CT-0025/2021

**Assunto: Aprimoramento urgente na modelagem do Trecho de Vazão Reduzida de Belo Monte**

**Afluente de Pimental = Vazão defluente Pimental (TVR) + Desvio Belo Monte (figura 1)**

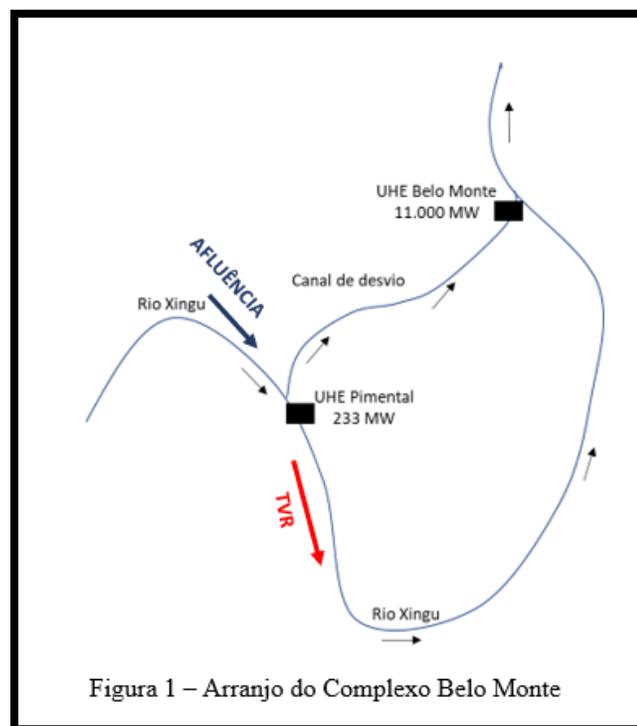
Ao nos debruçarmos sobre o problema, percebemos uma incompatibilidade temporal quanto à representação de dois parâmetros do modelo:

- a) Previsão de vazão (arquivo DADVAZ) dá-se em base **SEMANAL**;

O posto de vazão (288) do Complexo Hidrelétrico de Belo Monte não é modelado via Chuva-Vazão e por isso apresenta sua vazão diária estática sendo igual ao valor calculado pelo PREVIVAZ, que é um modelo SEMANAL.

b) Restrição de vazão defluente (arquivo OPERUH.DAT) da UHE Pimental ocorre em base **DIÁRIA**.

Ocorre que a restrição de defluência da UHE Pimental está fortemente vinculada com a defluência do dia anterior, obtida durante a etapa de programação diária do ONS. Com isso, para atendimento da restrição de defluência da UHE Pimental, o ONS atualiza diariamente suas afluições visando ter um melhor resultado para a operação do SIN.

Destaca-se que os rios da bacia amazônica apresentam forte sazonalidade e altas variações diárias tornando essa comparação (SEMANAL x DIÁRIA) inconsistente.

Como resultado dessa representação temporal desacoplada, verifica-se o absurdo que quanto maior for a afluência diária, maior será o vertimento no TVR, menor será a geração na usina de Belo Monte e maior será o preço. **Resultado totalmente contraditório a qualquer racional.**

Diante disso, faz-se necessária a adoção de aprimoramentos urgentes na modelagem, com vistas a aperfeiçoar os sinais de preços e interromper a alocação indevida de custos e riscos. Nesse sentido, sugerimos que seja avaliado colocar os dados de entrada, atualização da previsão de afluências e TVR, em uma mesma base temporal. Para isso, poderia ser utilizada a defluência da última 1/2 hora proposta pelo DESSEM para o dia D+1.
